Mission régionale d'autorité environnementale
BOURGOGNE-FRANCHE-COMTÉ

**Avis de la Mission Régionale d'Autorité environnementale
de Bourgogne-Franche-Comté
sur le projet de centrale photovoltaïque
de Passavant-La-Ronchère (70)**

N° BFC-2021-2835

Plan de masse du projet (extrait du dossier d'étude d'impact)

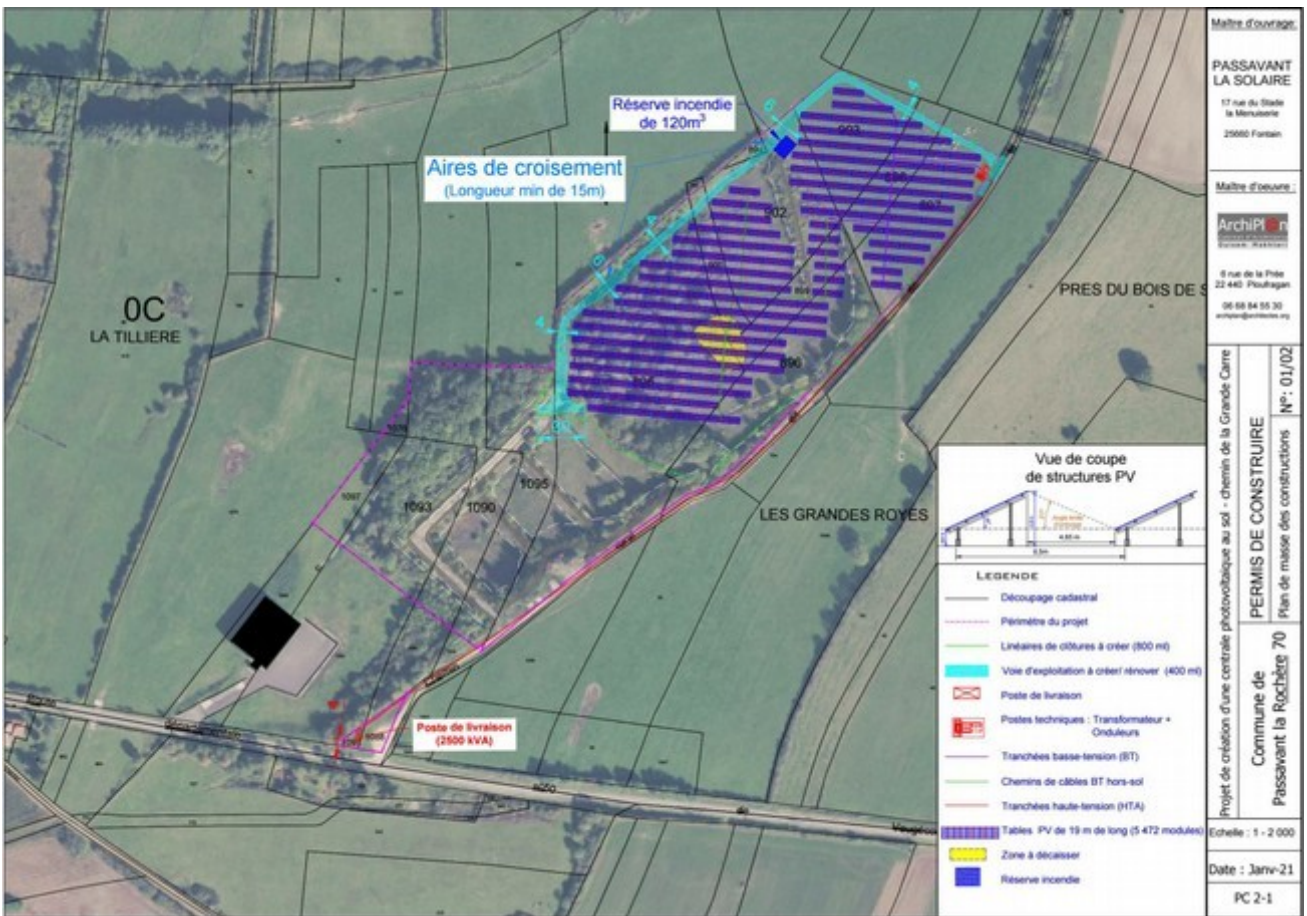
La MRAe recommande de présenter de vraies alternatives à l'échelle intercommunale, afin de justifier du choix retenu au regard du moindre impact environnemental. Une variante évitant la prairie mériterait notamment d'être présentée, au regard des enjeux de biodiversité et agricoles.

Un des trois sites de nidification concernés par la présence de l'Alouette-lulu est évité, cumulant la présence des espèces végétales patrimoniales, les pelouses marnicoles mésophiles sud. Les deux autres sites font l'objet d'une mesure de réduction sur l'implantation des panneaux au regard de l'impact de l'ombrage sur la nidification de l'Alouette-lulu. Faisant référence à une étude franco-allemande⁸ montrant la relation entre la densité des populations et l'espace laissé entre les rangées de panneaux photovoltaïques, l'étude d'impact tend à montrer que, du 21 mars au 21 juin, avec un espacement de 4,65 m entre les rangées de panneaux, les conditions permettraient un ensoleillement de 2,70 m à 3,80 m de la pelouse qui sera également conservé grâce à la position à un minimum de 0,80 m du sol des bas de panneaux. L'étude d'impact conclut que ces mesures permettraient de garder encore propice les pelouses à la nidification de l'espèce. **La MRAe recommande de joindre l'étude auquel il est fait référence afin d'étayer son choix d'aménagement et**

La mesure qui vise à créer 3 points d'eau temporaires⁹, soit dans les casiers, soit sur la piste actuelle bordant les casiers au nord-ouest, est une mesure de compensation et non de réduction du fait de la destruction d'un habitat du Crapaud-Sonneur à ventre jaune (trou d'eau au droit de la piste au sud du parc). **La MRAe recommande que la mesure de compensation par l'aménagement de points d'eau favorables au Crapaud-Sonneur à ventre jaune soit réalisés avant la destruction de l'habitat identifié par l'étude d'impact.**
